הנדון : מגרש 447 קיבוץ מעלה החמישה

חוות דעת מומחה

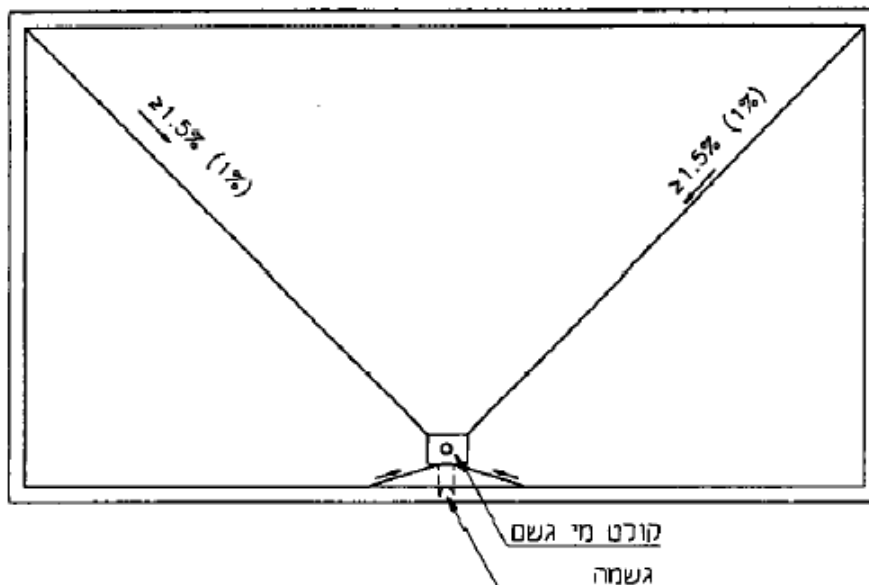
6. חסר סף אלומיניום במפתן דלת יציאה למרפסת סלון דרומית העבודה בוצעה שלא ע"פ כללי מקצוע מקובלים (לפני פרסום תקן 1555.3 בחודש מרץ 2003) אשר באו לידי ביטוי במפרט הכללי לעבודות בנייה סעיף 10021, **ציטוט:**

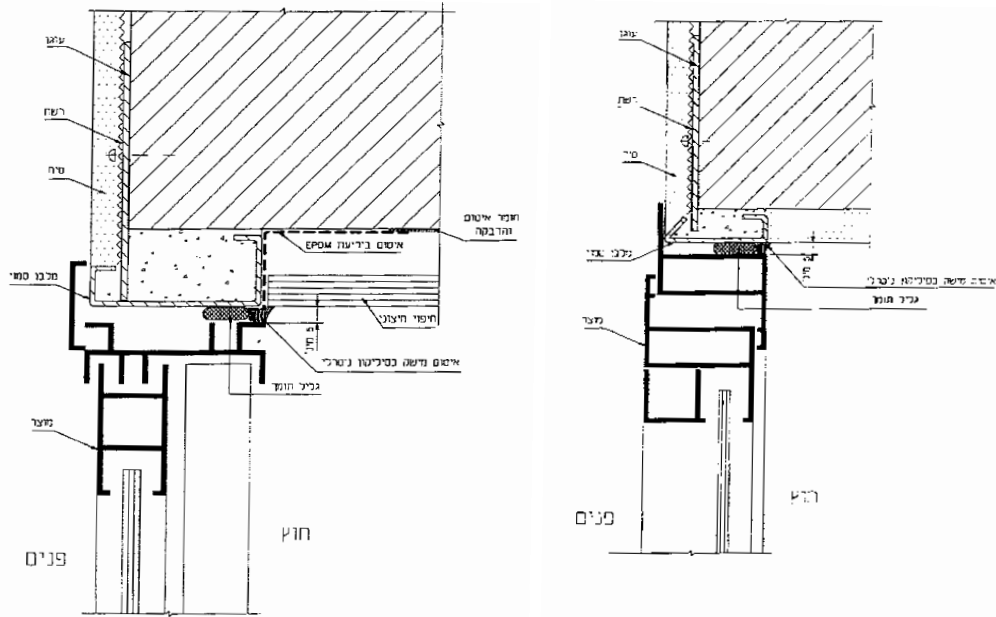
1. יש לחדש אטימה סביב חלונות האלומיניום בדירה במיוחד ויטרינת הסלון וזוויתן תחתון. תתכן חדירה של מי גשם.

יש צורך לבצע תיקוני אטימה ע"י מריחת חומרים על בסיס סיליקון, העומד בדרישות מפמ"כ 153 (חומרי איטום אלסטומרים חד רכיבים לשימוש בבניינים). **(400 ש"ח)**
